三层平面图 1:150  
本层建筑面积: 1074.60平方米

专业会签区 Countersignature of Disciplines			
总图 Plan			
建筑 Arch.			
结构 Stru.			
给排水 W.S.D.			
暖通 H.V.A.C.			
强电 Strong Elec.			
弱电 Weak Elec.			
人防 C.A.D.			
版本号 Mark	日期 Date	修改内容 Description	
<p><b>广州市城市规划勘测设计研究院</b> GUANGZHOU URBAN PLANNING DESIGN &amp; SURVEY RESEARCH INSTITUTE www.gzpi.com.cn</p> <p>地址: 广州市建设大道10号珠江规划大厦</p> <p>□ 城乡规划编制证书号: 甲级 [建]城规编(141196)</p> <p>□ 建筑工程专业设计证书号: 甲级 A144000133</p> <p>□ 市政行业(给水工程、排水工程、道路工程、桥梁工程)专业设计证书号: 甲级 A144000133</p> <p>□ 风景园林工程设计专项证书号: 甲级 A144000133</p> <p>□ 工程勘察综合类证书号: 甲级 B144000133</p>			
注册师签章区			
项目负责人 Proj. Dir.	杨随新	审定 Approve	杨敏燕
	陈庆	审核 Review	郭颖
		初审/校对 Check	罗莉欣
专业负责人 Discipline Dir.	陈庆		
	高梦霞		
设计 Design			
制图 Drawer			
建设单位 Client	广东省人民医院		
工程名称 Project	广东省人民医院东院区及综合楼地面建筑消防改建工程		
图纸名称 Title	三层平面图(改造图)		
设计阶段 Drawing Status	施工图		
设计部门 Department	建筑设计三所	工程编号 Project No.	2022设13006A
专业 Discipline	建筑	图号 Drawing No.	J-P-03
版本 Rev.	01	日期 Date	2022.05
电子文件名 File Name			
版权所有, 未经授权, 不得复制。 ALL RIGHTS RESERVED.

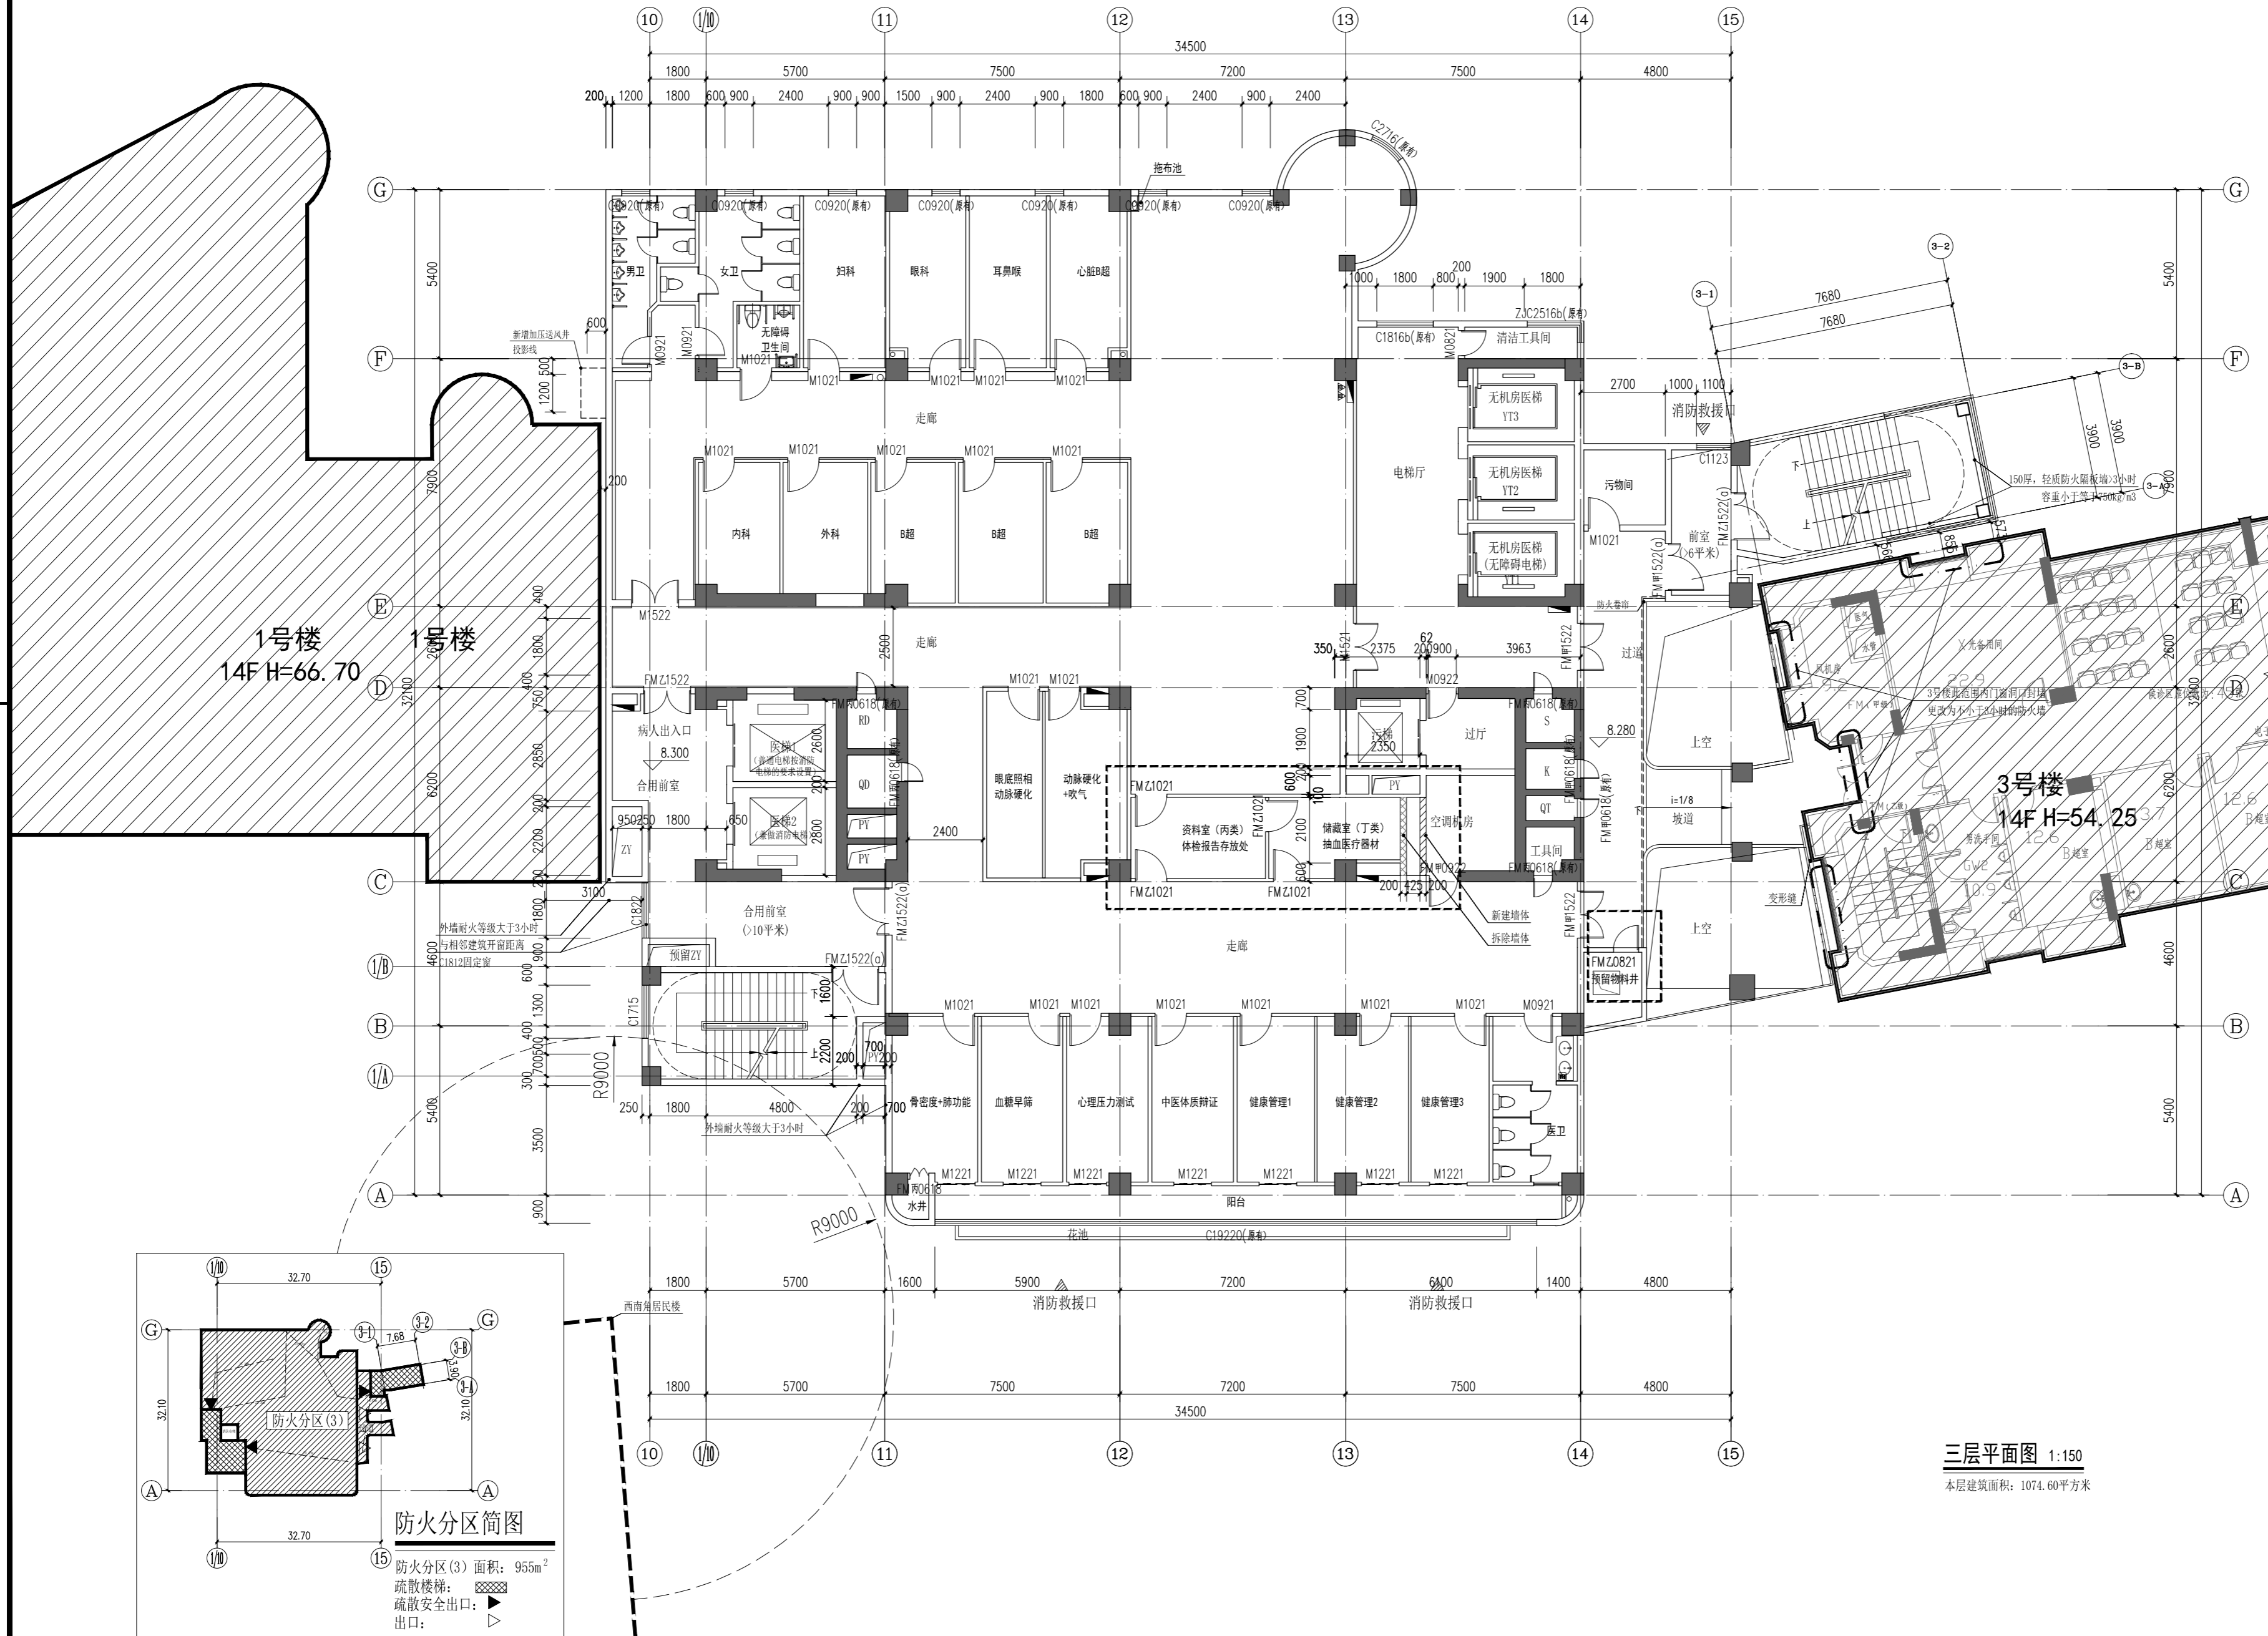
- 一、改造内容:
1. 资料室、储藏室门更换为乙级防火门(共四扇FMZ1021)
  2. 预留物料井改为乙级防火门(FMZ0821)
  3. 1、14轴过道增加防火门
  4. C轴空调机房位置拆除墙体、新建墙体及更换FM甲1322为FM甲0922位置
